Nouveau théâtre en ville de Neuchâtel NE

Conclusions et recommandations du jury

Extrait du rapport du jury

Léo Cuche, Romano Longaretti, Neu-châtel; collaborateur: K. Neuerburg

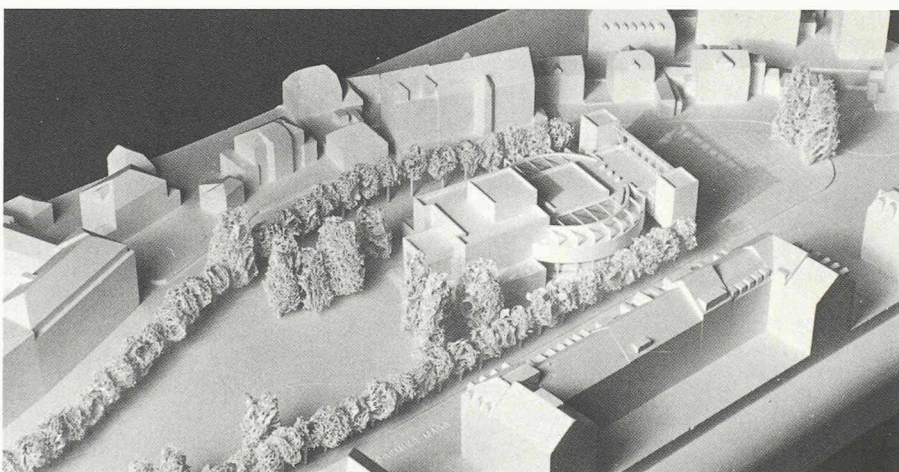
Il s'agit d'un projet enterré en grande partie, dont les volumes émergés sont réduits au minimum et donnent l'image de «l'essence théâtrale» (mur-plan incliné, esplanade). Il est regrettable que les parties enterrées n'influencent en rien le traitement du sol supérieur, au niveau du parc. Si l'entrée principale est heureusement située, le parcours du spectateur qui «descend» au théâtre est spatialement peu intéressant. Après la rigueur des formes émergées, l'espace intérieur est mal maîtrisé.

Alain Meystre, Neuchâtel; collaborateurs: H. Zand, P.-M. Petrig

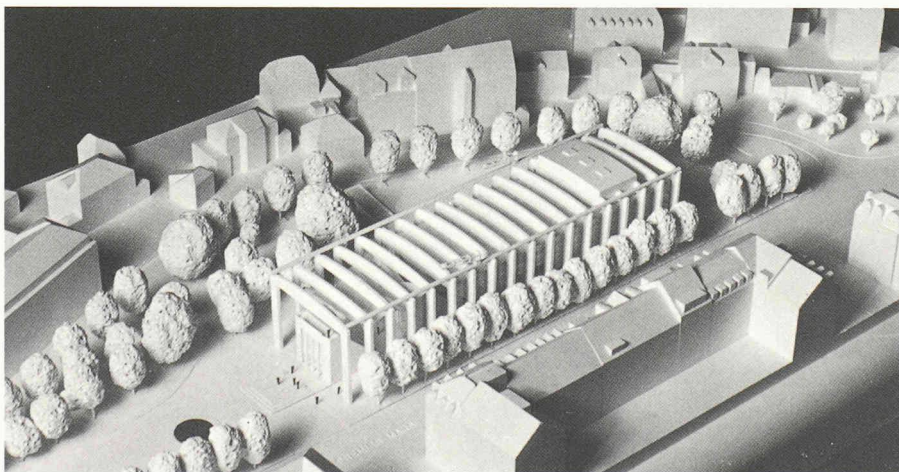
L'auteur du projet tente de former une «place de théâtre» nouvelle au croisement de l'avenue du 1er Mars et du Faubourg du Lac et d'y situer l'entrée principale du théâtre. Ce faisant, le théâtre tourne le dos à la ville et les limites de la place d'entrée sont insuffisamment définies. Cependant, l'orientation du restaurant constitue un rapport intéressant au parc. L'organisation générale des volumes est claire et bien maîtrisée. Le fonctionnement des locaux annexes à la scène pose des problèmes. Les espaces extérieurs latéraux ont un caractère résiduel. La pente de la salle est insuffisante.

R. + P. Studer, Neuchâtel; collaborateurs: R. Hess, M. Degen, D. Gobbo, R. Oechslin, D. de Tomi, A. Robert, L. Giangreco, G. Rosenao

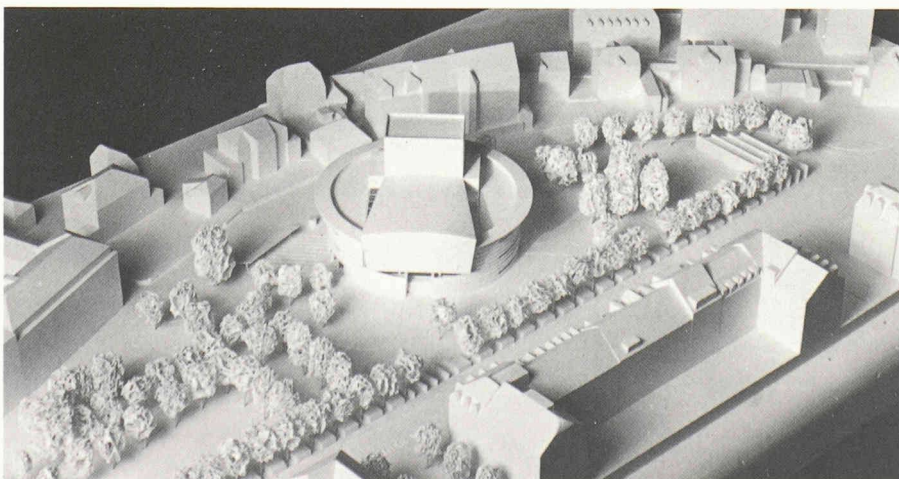
L'auteur propose de transformer le Jardin anglais en un espace important minéral, dont les surfaces plantées latérales deviennent résiduelles. L'axe volontaire à travers le parc est étranger à l'esprit du lieu. La construction proposée, située face à un des bâtiments de l'avenue du 1er Mars, est composée essentiellement d'un système porteur extérieur en béton, monumental et puissant. Le caractère du bâtiment est moins celui d'un théâtre, même si le rapport scène-salle est satisfaisant; il est davantage celui d'un centre culturel ou d'exposition. L'étude technique poussée dévoile un louable souci du détail.
